**Objet:** RE: POnrt de Claix - Besoin coup de pouce avis IEDD ZAC Minotiers

Suite à la sollicitation, s'agissant des volets eau potable, assainissement eaux usées et eaux pluviales en lien avec la ZAC des Minotiers, ci-dessous éléments en lien avec projet extension ligne TRAM A et projet de ZAC

Figure 24 : Antennes projetées Eaux Pluviales – « Centralité Nord » Schéma directeur réseaux 2015

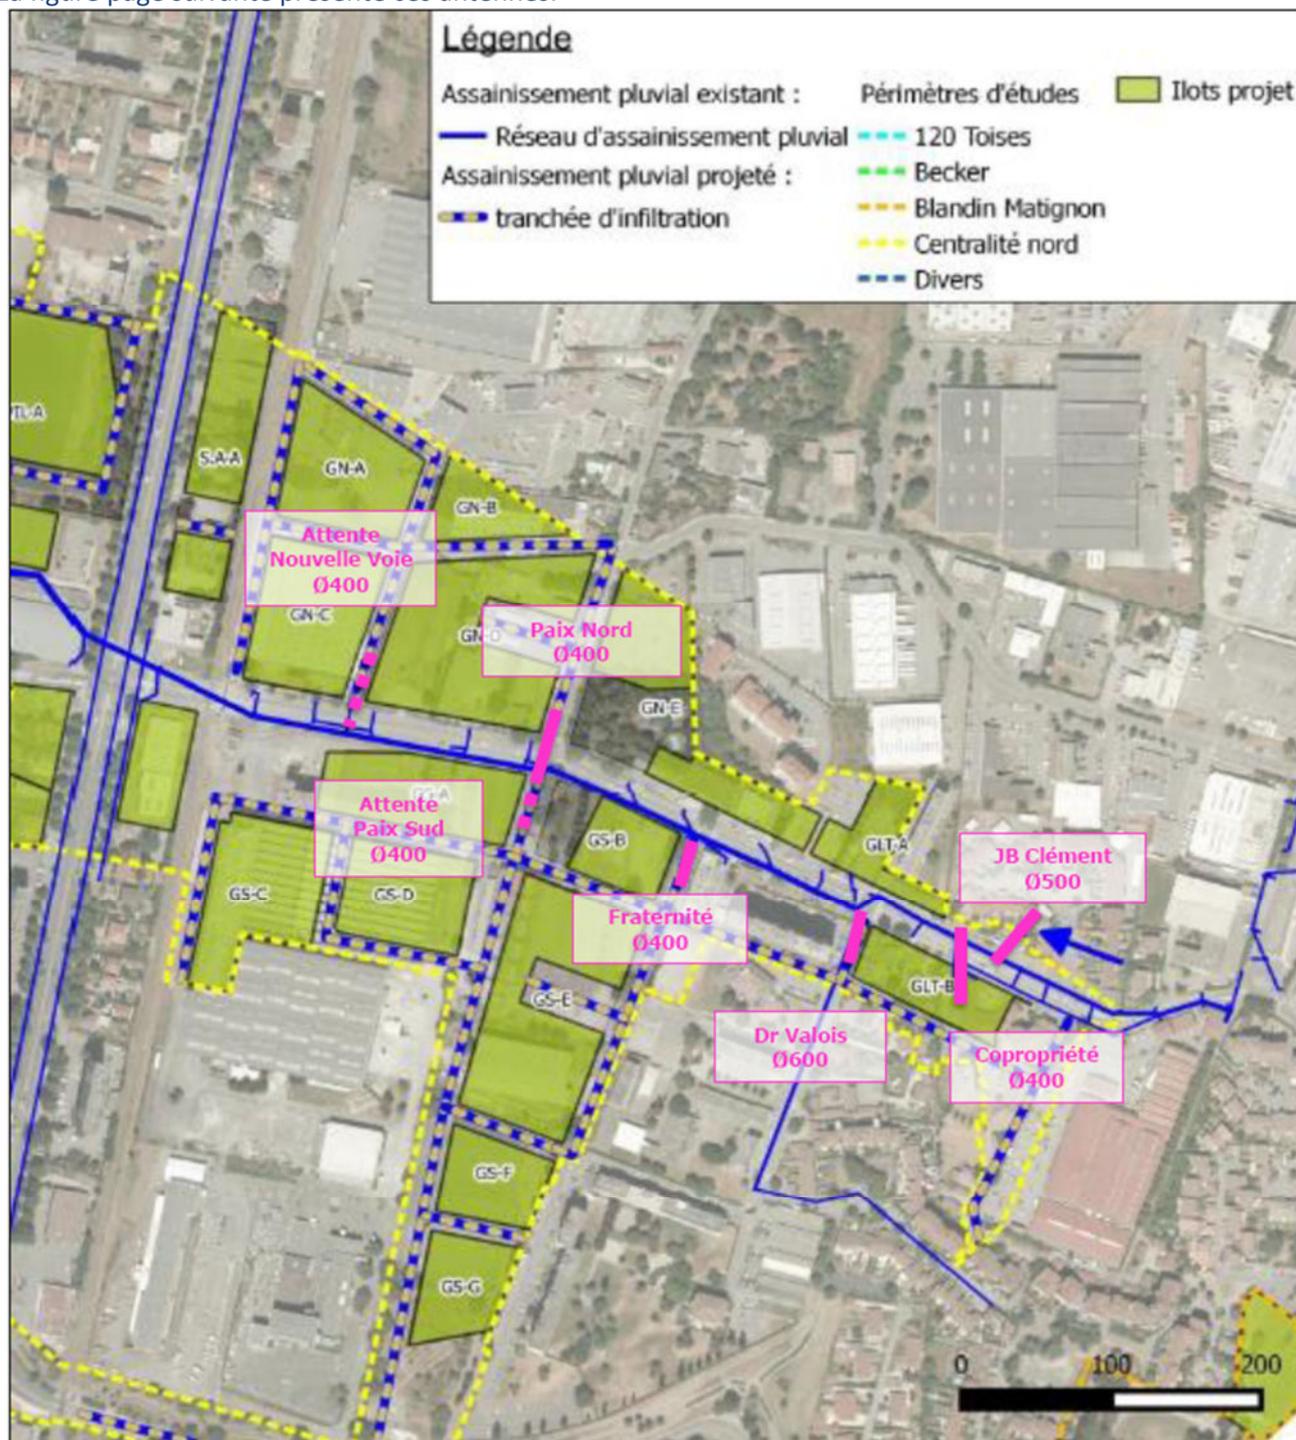
Les nouvelles antennes eaux pluviales ont été créées (Nouvelle Voie, Rue de la Paix Sud) ou renouvelées ou réhabilitées (Rue de la Paix Nord ; Rue de la Fraternité ; Rue Dr Valois ; allée J-Baptiste Clément.)

La figure page suivante présente ces antennes.

Je rappelle ici l'avis qui avait été formulée le 09/03/2017 dans le cadre des Etudes préliminaires de l'ensemble des espaces publics et réseaux de la ZAC

La gestion des eaux pluviales présentée, à savoir gestion des EP par des techniques alternatives et en surface, est conforme aux prescriptions de la régie assainissement. Vis-à-vis de la place centrale de cette problématique portée par ce projet, celui-ci est exemplaire avec un objectif de 0 rejet dans des ouvrages canalisés et une gestion par infiltration ou rétention. La régie assainissement invite à examiner la question du prétraitement avant infiltration et préconise une gestion diffuse de l'infiltration plutôt que concentrée sur des ouvrages d'infiltration. Les solutions de prétraitement proposées devront être simples et sans surcout d'exploitation : l'aménagement de zones de réception enherbées longitudinales ou ponctuelles au droit des débouchés de caniveaux grille transversaux ou ouverture des bordures pour évacuation des eaux
